## AUDIT BEZPEČNOSTI POZEMNÍCH KOMUNIKACÍ

II/351 TŘEBÍČ - KŘÍŽ. S II/399, 2. ČÁST

Stavba: „II/351 TŘEBÍČ - KŘÍŽ. S II/399, 2. ČÁST“.

Tato zpráva o provedení bezpečnostního auditu popisuje bezpečnostní audit projektové dokumentace ve stupni PDSP na akci: „II/351 TŘEBÍČ - KŘÍŽ. S II/399, 2. ČÁST“.

Riziko č. 01 – nebezpečí dopravní nehody je srážka s lesní zvěří

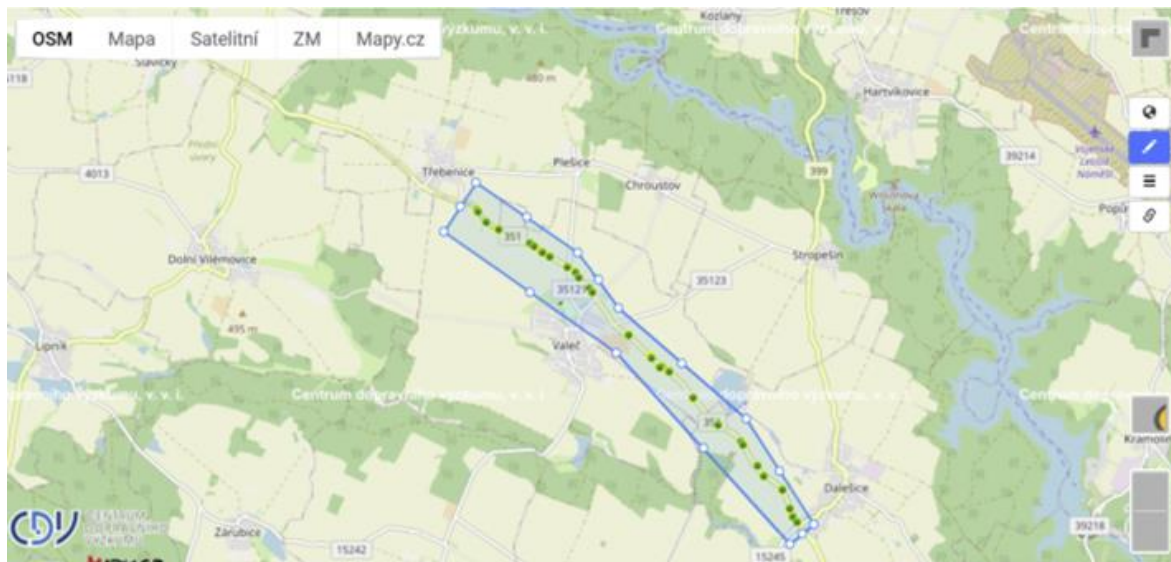
Lokalizace: úsek komunikace II/351 v km 10,600 – 12,000 – první část stavby;

Vyhodnocení dopravní nehodovosti v daném úseku komunikace ukazuje na velký počet dopravních nehod srážka s lesní zvěří. Z celkového počtu dopravních nehod (59 DN) je 34 dopravních nehod srážka s lesní zvěří.

Závažnost rizika: **nízko závažné;**

Návrh počítá s instalací odražeče proti zvěři dle TP 130. Odražeče proti zvěři se umísťují na okraji komunikace např. na směrové sloupky a odrážejí světlo z reflektorů projíždějících vozidel převážně kolmo k ose komunikace. Protože v noci vozidlo osvětluje vždy celou řadu odražečů, je při pohledu kolmo na osu komunikace vidět řada svítících bodů. Z odražečů je sestaven optický výstražný plot. Zvěř, která v noci přichází ke komunikaci, po které projíždí vozidlo, vidí řadu proti ní svítících světél. Tím je zvěř opticky odrazována od vstupu na komunikaci. Tento optický plot působí jen v době, kdy jsou odražeče osvětleny, tedy jen v době projíždění vozidla po komunikaci. Na začátku úseku z každého směru osadit výstražnou dopravní značku č. A14 „Zvěř“, která bude doplněna o dodatkovou tabulku č. E4 „Délka úseku“ s uvedením celkové délky třetího úseku stavby.

Riziko č. 02 – úprava výšky nástupní hrany u autobusových zastávek a oprava stávajícího chodníku

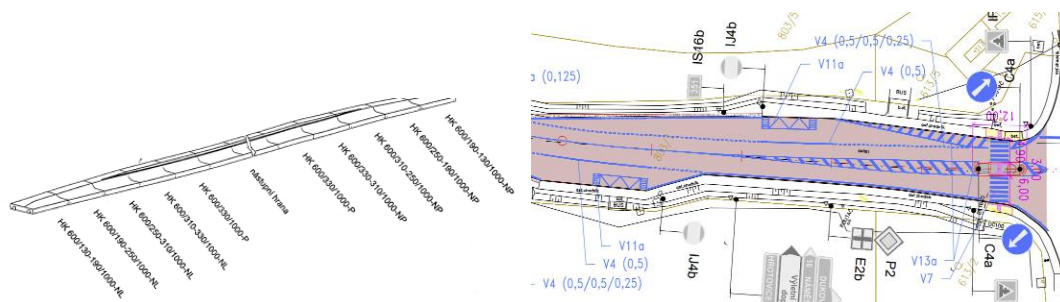
Lokalizace: PD – autobusové zastávky a oprava stávajícího chodníku spojující přechod pro chodce a prostorem autobusové zastávky;

Km: 15,600 – 15,700;

Popis rizika: Dle technické zprávy nebudou nástupiště autobusových zastávek upraveny ve smyslu vyhlášky č. 398/2009Sb., o obecných technických požadavcích zabezpečujících bezbariérové užívání staveb. Nebude opraven stávající chodník, které dopravně napojuje nový přechod pro chodce a autobusových zastávek a jeho stavební stav není dobrý.

Závažnost rizika: **Nizko závažné;**

Návrh řešení: Zvýšit nástupní hranu na hodnotu 200 mm s použitím kaselského obručníku. Dále provést opravu krytové vrstvy stávajícího chodníku;

Riziko č. 03 – z PD je zřejmé: že je nutné osadit svislé dopravní značky Z3 „zkrácené vodící tabule“, které doplní výstražnou dopravní značku A1a a A1b. A tak zvýrazní směrový oblouk, který je umístěn na horizontu trasy silnice.

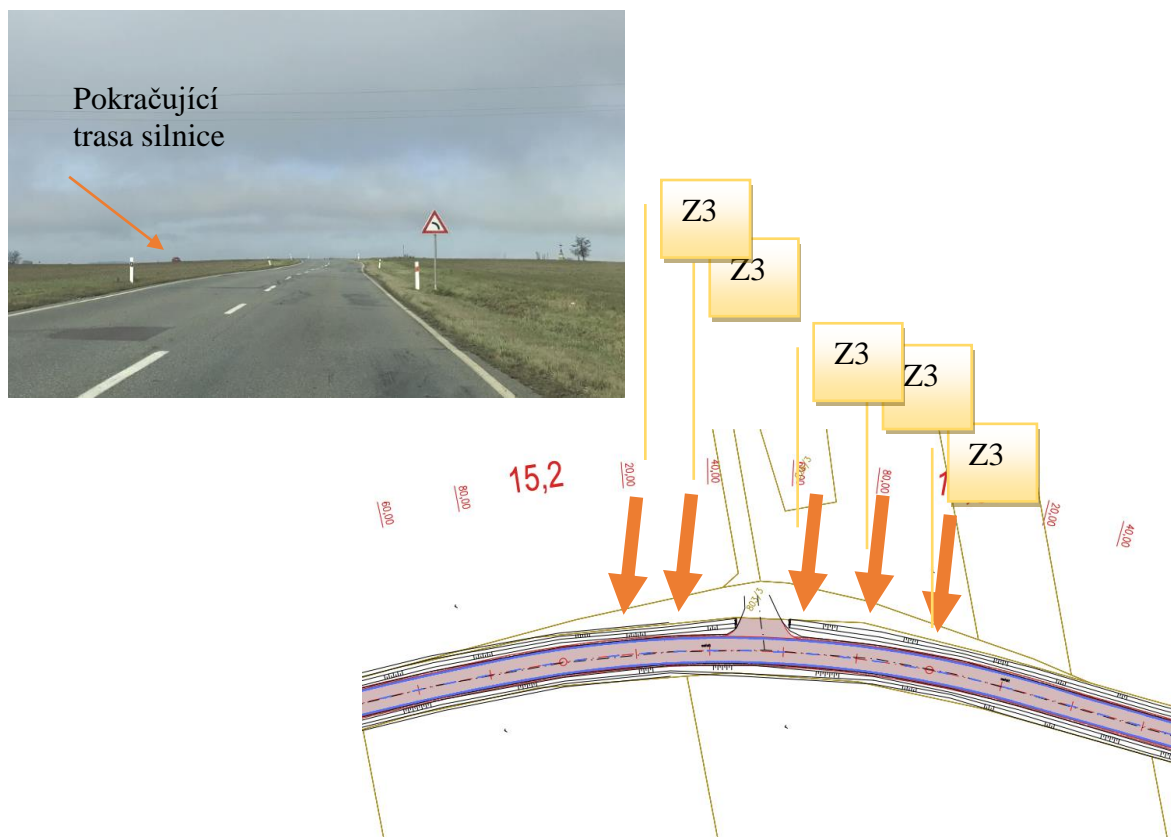
Lokalizace: PD – km stavby 15,200 – 15,300;

Směrový oblouk trasy silnice II/351 v km 15,200 je pro řidiče nepřehledný a zejména za snížené viditelnosti může řidič být zaskočen a na snižování rychlosti bude již pozdě. Dopravní značky Z3 umístit viditelně z obou stran příjezdu do směrového oblouku.

Závažnost rizika: **středně závažné;**
